**Parecer Técnico de Licença Ambiental Simplificada (LAS) nº 0358434/2019**

PA COPAM Nº: 6371/2019/001/2019	SITUAÇÃO: Sugestão pelo Indeferimento		
EMPREENDEDOR:	Espólio de Ivan Costa	CPF:	082.454.446-34
EMPREENDIMENTO:	Fazenda Lambari - Matrícula 39.598	CPF:	082.454.446-34
MUNICÍPIO(S):	Monte Carmelo/MG	ZONA:	Rural
<b>CRITÉRIO LOCACIONAL INCIDENTE:</b>

MEMO/SUPRAM TMAP/DAT N° 149/2018

Figura 02 – Reserva Legal da Fazenda Lambari

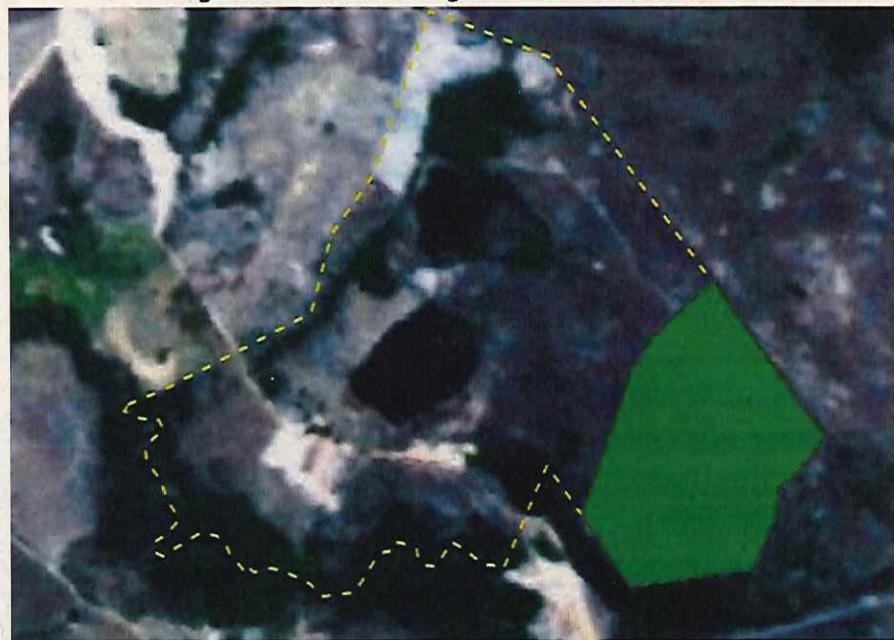
A Figura 02 ilustra o local destinado à Reserva Legal (em verde), composta, aparentemente, por um campo aberto (em sua maior parte).
